株式会社大日製作所  
営業部ダイナ押しボタンスイッチ ゴムブッシュ変更のお知らせ

DT33、DTD33、DTL33、DTDL33、  
DTF33、DTFD33、DTFL33、DTFDL33

## ゴムブッシュ 変更比較図

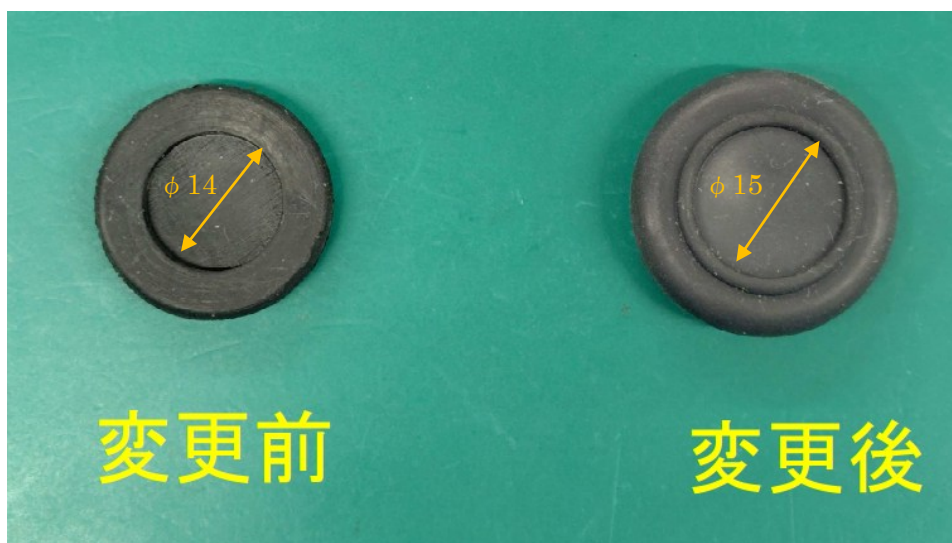
対象製品にて使用しているゴムブッシュの変更（次頁 比較図をご参照下さい）  
なお、押しボタンスイッチとしての仕様には変更有りません。

変更前：SBR（スチレンブタジエンゴム）

変更後：EPDM（エチレンプロピレンゴム）
